Parc éolien des Houdonnières *Consultation Publique*

Commission d'enquête : Président Jean TARTIVEL

Rapport

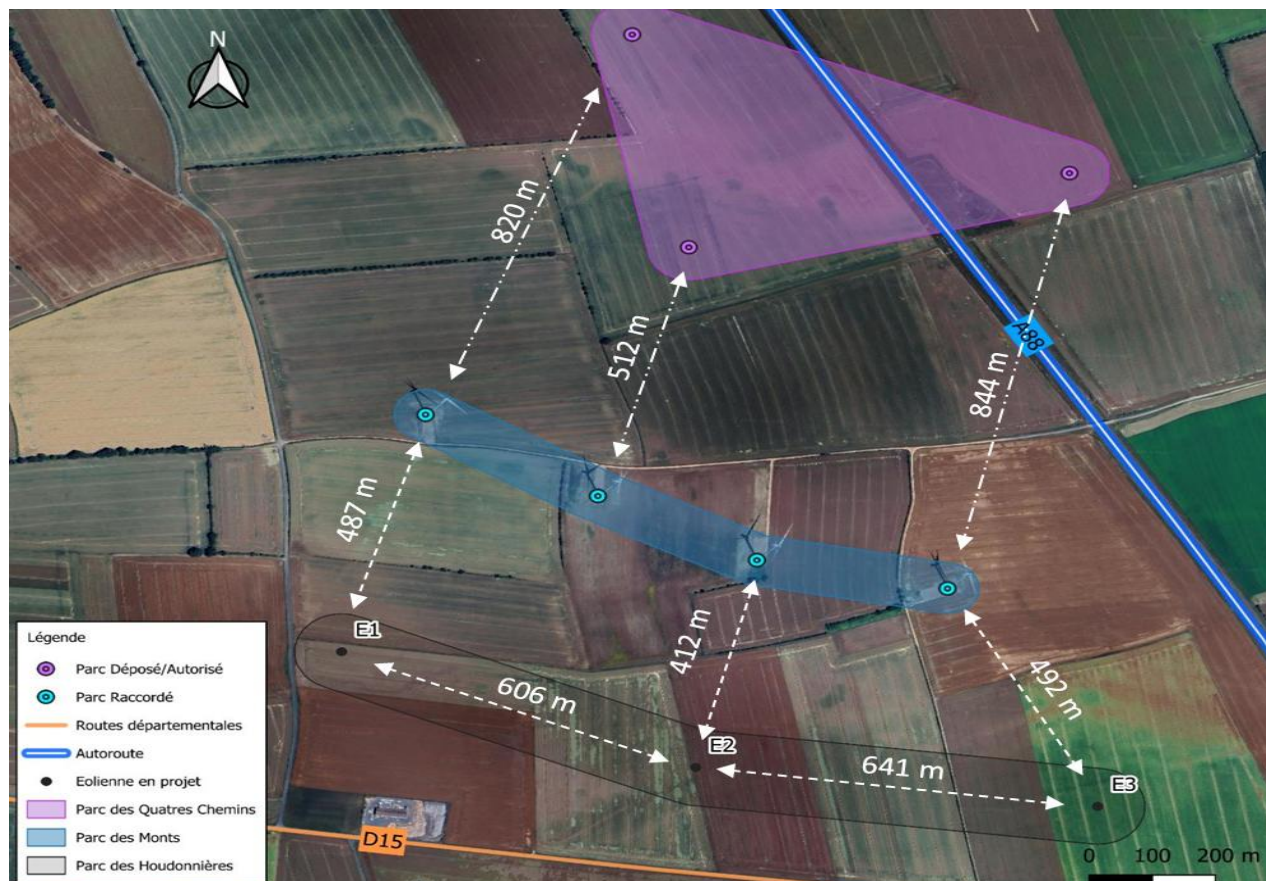
Dans un souci constant de réduction de l'empreinte des aménagements, un nouvel examen du tracé des voies d'accès a été mené afin de les limiter encore davantage. Les accès ont été optimisés afin de permettre le passage sécurisé des convois exceptionnels, incluant les manœuvres nécessaires pour des convois de 80 m et la création de virages provisoires. Ainsi seule une partie de la haie sera effectivement coupée

Réponse validée par la commission d'autant plus qu'IEL s'engage à mettre en œuvre une mise en jauge des systèmes racinaires de la haie supprimée, puis à les replanter après passage des convois
